Modulo per la presentazione delle osservazioni per i piani/programmi/progetti sottoposti a procedimenti di valutazione ambientale di competenza statale

ID: Codice procedura (ID_VIP/ID_MATTM):10844

Impianto per la produzione di energia elettrica da fonte eolica, costituito da 6 aerogeneratori della potenza complessiva di 37,2 MW, un sistema di accumulo da 25 MW e relative opere connesse in località "Remplillo" nel comune di Pitigliano (GR).

Immagine n. 4 Situazione di saturazione da impianti FER nella provincia di Viterbo. Non sono riportati gli impianti fotovoltaici e agrivoltaici che hanno inciso per buona parte nel cumulo di impianti FER per superare già nel 2023 gli obiettivi del PNIEC assegnati alla Regione Lazio per il 20230.

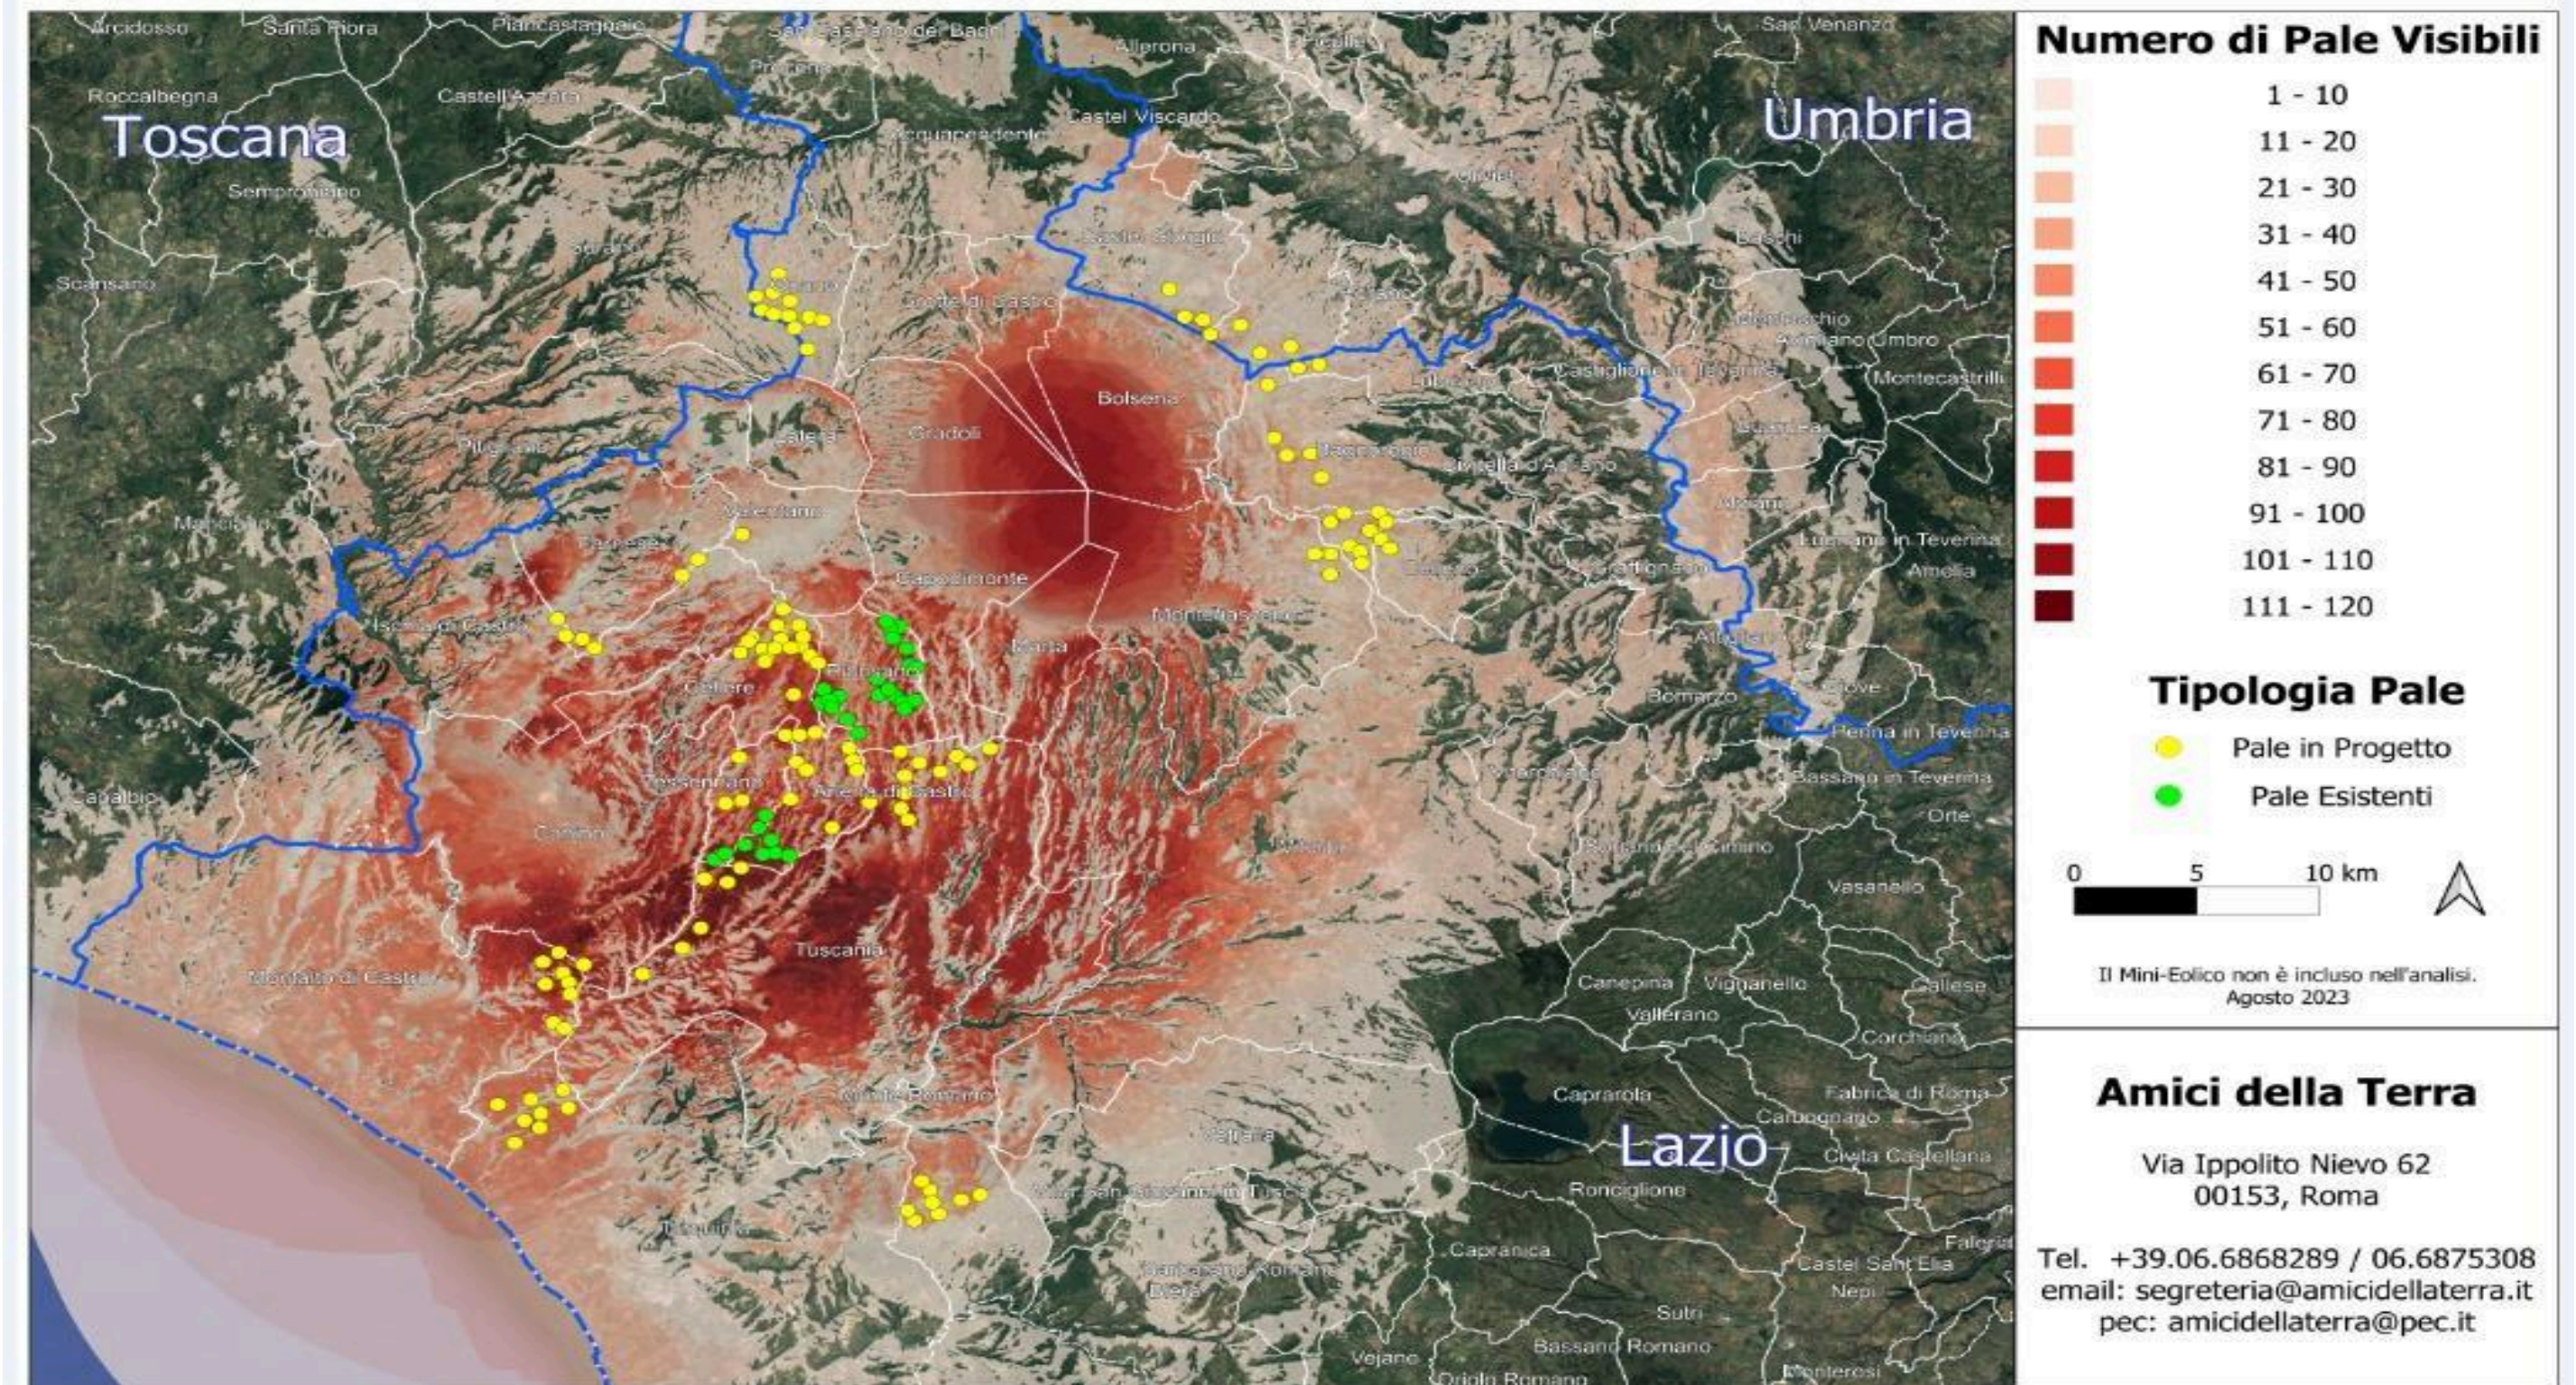
nn. 1 e 2 e crea anche degli impatti negativi anche sui beni naturalistici come verrà dettagliato nell'Osservazione n. 4. Inoltre andrebbe a sommarsi al già enorme cumulo di impianti eolici e fotovoltaici e geotermici che già creano una elevata criticità ambientale nella provincia di Viterbo e interferiscono anche con il territorio toscano come si può vedere dalle immagini nn. 4 e 5 dell'Allegato n. 1.
